改善箇所説明図②

点火コイル A-A' 断面図

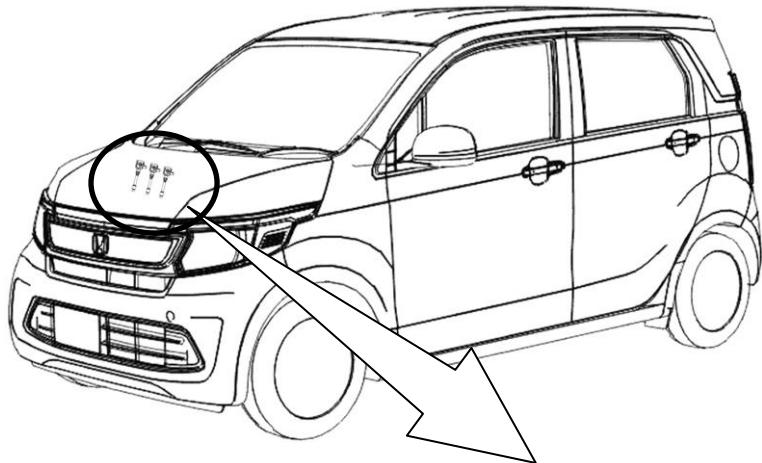
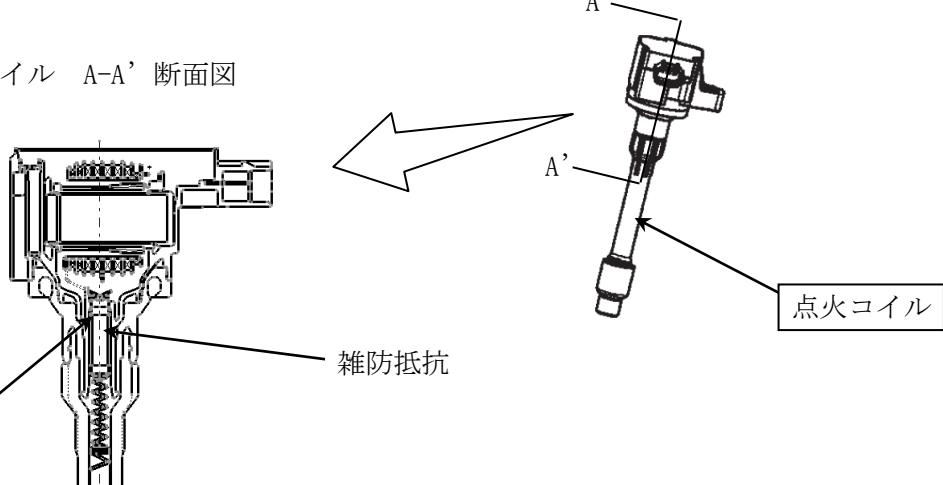
基準不適合発生箇所

点火コイル内部の電気ノイズを除去する雑防抵抗の構造が不適切なため、一定車速での走行時に大きなアクセルペダル操作を繰り返すと、点火時の通電によるアーク放電により、当該抵抗端末部が断線するものがある。そのため、点火コイルの出力が不足してエンジン不調となり、エンジン警告灯が点灯するおそれがある。また、点火時に発生するノイズによりエンジン制御コンピュータが正しく制御できず、エンジンが停止するおそれがある。

改善の内容

全車両、点火コイルを対策品と交換する。
